工程指示 / 要求簡箋(E.I.)

工程指示編號：EI / 3198 / 21

工程名稱：亞皆老街中電

工程項目：露台鋁板 C 單位 廠用鋁料 大貨 (T1-T3) (2-23/F)

名稱	鋁角加工圖	制圖	LHR	2021.03.8	修改	A	B	C
材料	40x40x3mm 厚鋁角	復核	-	-	日期	2021.03.19	2021.03.21	2021.04.06
顏色	-	批准			圖號	J852-ACA-AA-C52

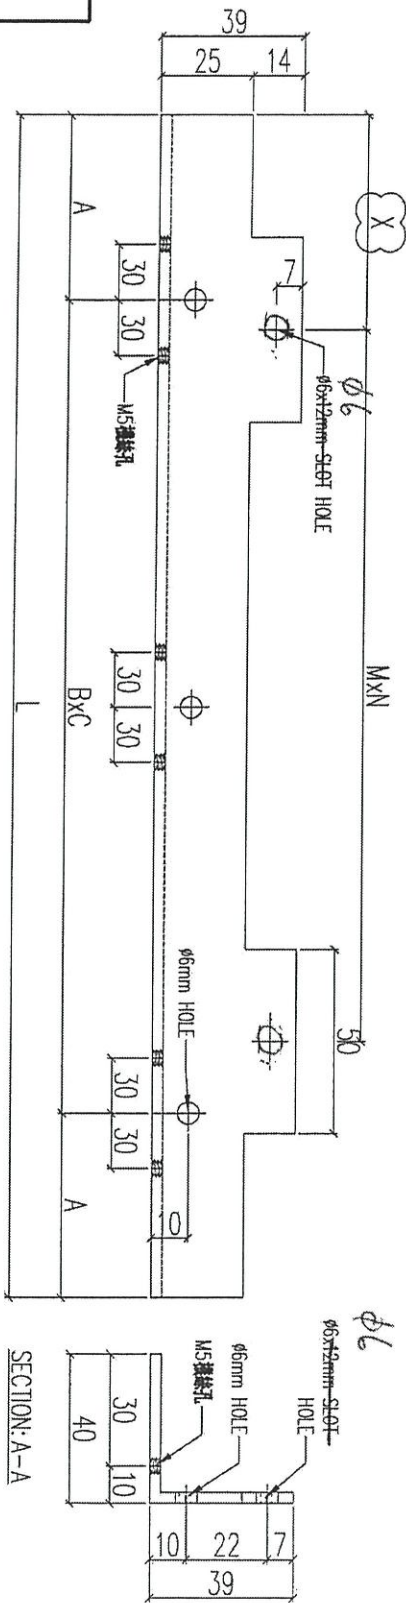
C 版：按生產要求，40x40x3 鋁角 (AA-C52/ C53) 改用鋁板摺。

A 版：所有長孔要改為梗孔。顧問只接受梗孔

改用鋁板摺

名稱	鋁角加工圖	制圖	LHR	2021.03.8	修改	A	B	C
材料	40x40x3mm 厚鋁角	復核	-	-	日期	2021.03.19	2021.03.21	2021.04.06
顏色	-	批准			圖號	J852-ACA-AA-C53

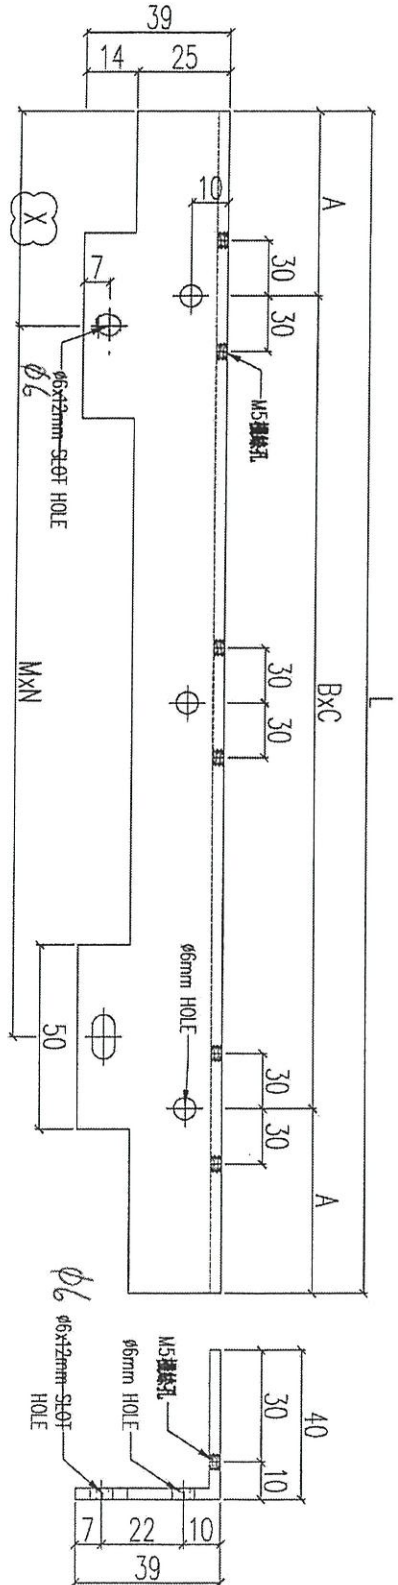
改用鋁板摺
